Assunto: **Modificação no Conjunto Mecanismo**  
Modelos: **Lavadoras - Todos modelos 22"**  
Marca: **Brastemp**

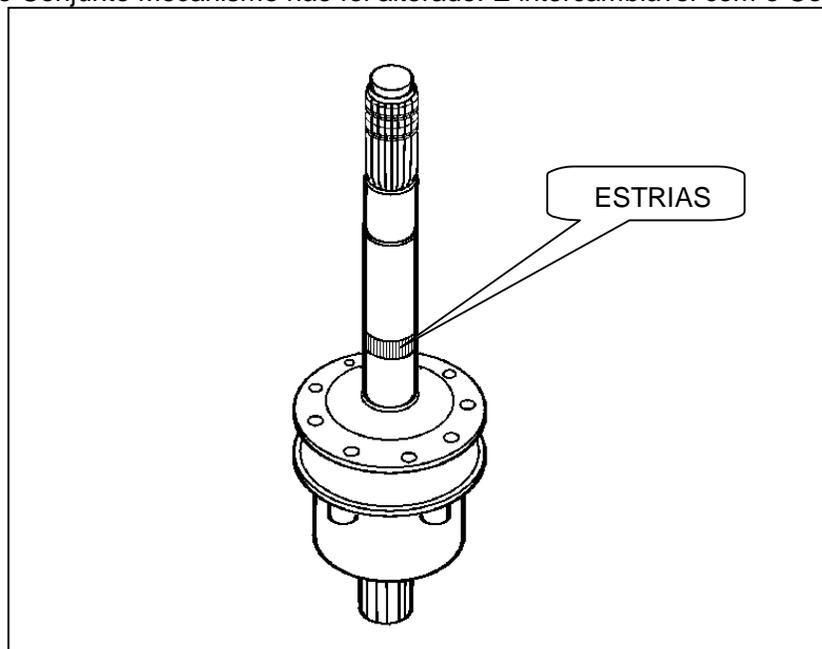
Informamos que as lavadoras produzidas a partir de Abril/99 estão sendo montadas com um novo Conjunto Mecanismo.

Este novo Conjunto Mecanismo deixa de ter o tubo expandido e passa a ter 'estrias'.

O código do Conjunto Mecanismo não foi alterado. É intercambiável com o Conjunto antigo.

A montagem do Conjunto deverá ser feita com ajuda do Dispositivo Aranha(Cód. 32.6001.39.0 BT0374).

Ao montar o conjunto mecanismo, certifique-se de que o rolamento esteja cobrindo completamente as estrias.
